ADENDO AO PARECER ÚNICO Nº 154/2021		
Nº Documento do ADENDO vinculado ao SEI: 43279088		
INDEXADO AO PROCESSO: Licenciamento Ambiental	PA COPAM: Parecer Único nº 154/2021	SITUAÇÃO: Sugestão pelo Deferimento
FASE DO LICENCIAMENTO: LAC 1, fase de LP+LI+LO		VALIDADE DA LICENÇA: 26/04/2027

EMPREENDEDOR: ALCOA ALUMÍNIO S.A		CNPJ: 23.637.697/0001-01
EMPREENDIMENTO: ALCOA ALUMÍNIO S.A		CNPJ: 23.637.697/0001-01
MUNICÍPIO: Poços de Caldas - MG		ZONA: Rural
COORDENADAS GEOGRÁFICAS (DATUM): WGS 84	LAT/Y -21° 50' 38''S	LONG/X -46° 35' 20''

Buscando otimizar a disposição de estéril na ARB 2A a ALCOA formalizou solicitação para **adendo a Licença Ambiental Concomitante (LP+LI+LO) nº4388/2020** com a intenção de alterar o projeto básico da pilha. Essa otimização não irá alterar a área de intervenção ambiental já autorizada. Os principais objetivos apresentados para essa mudança de projetos foram:

Figura 2: Mudanças na conformação geométrica da ARB 2A, sendo o original a figura da esquerda e o otimizado a figura da direita.

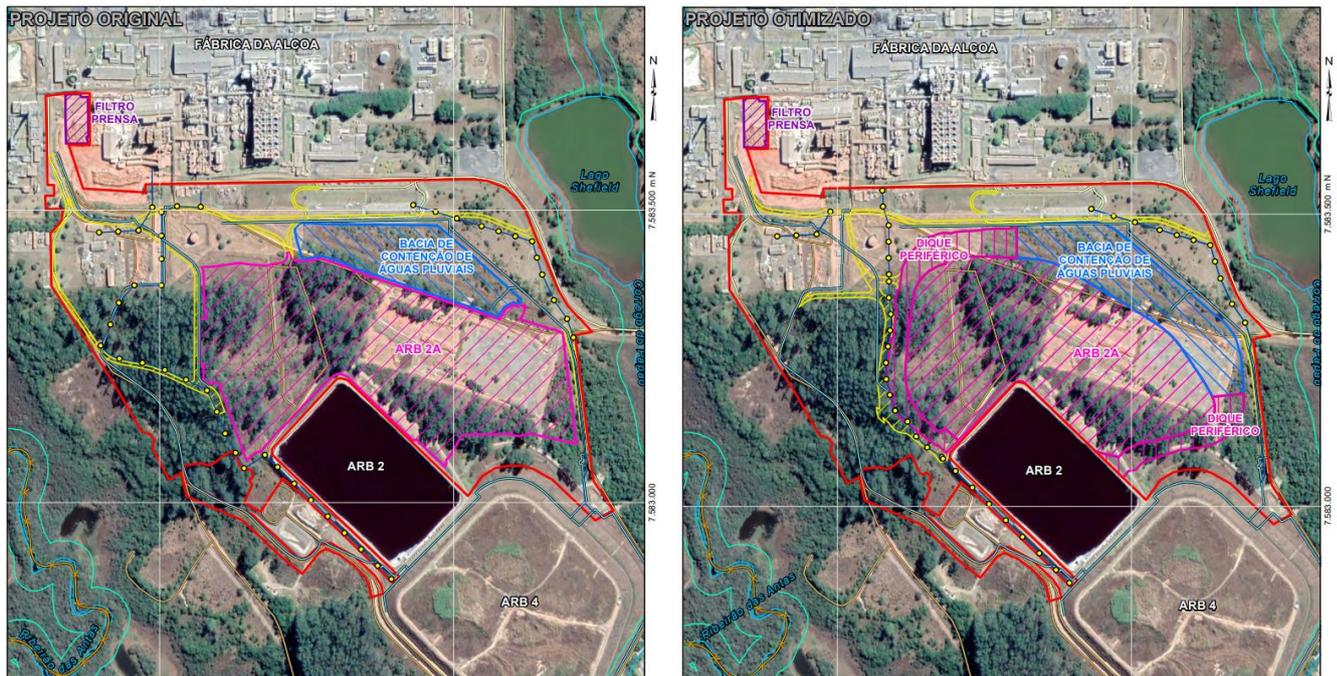
Essa otimização tem como principais objetivos a melhoria da estabilidade, disciplinar o fluxo de água dentro da ARB 2A e aumentar a capacidade de armazenamento da pilha. A figura 2 mostra as diferenças entre o projeto original (esquerda) e projeto otimizado (direita)

Dentre as alterações está a inclusão no projeto de diques periféricos, com a intenção de conter a pilha de resíduo. O material a ser depositado deverá ter, no mínimo, 90% SPMDD (densidade seca máxima padrão). Abaixo serão listadas as principais características ARB 2A.

Toda a área da ARB 2ª será impermeabilizada com a utilização de geomembrana flexível PEAD (Polietileno de alta densidade). Uma outra alteração do projeto inicialmente licenciado é na camada de argila compactada, que passará de 40 cm para 50 cm.

O projeto otimizado da ARB 2ª prevê a implantação de três sistemas principais de dreno de fundo. Eles construídos através de valas preenchidas com brita e areia envoltas em um geotêxtil não tecido. Foi também incorporado ao sistema um dreno tipo chaminé, com 2 m de largura.

A ARB 2A será construída com duas zonas, sendo a zona estrutural periférica, com material disposto a, no mínimo, 95% de SPMDD e a zona central interna, com compactação de no mínimo 90% SPMDD. Haverá um dreno tipo chaminé separando as duas zonas.
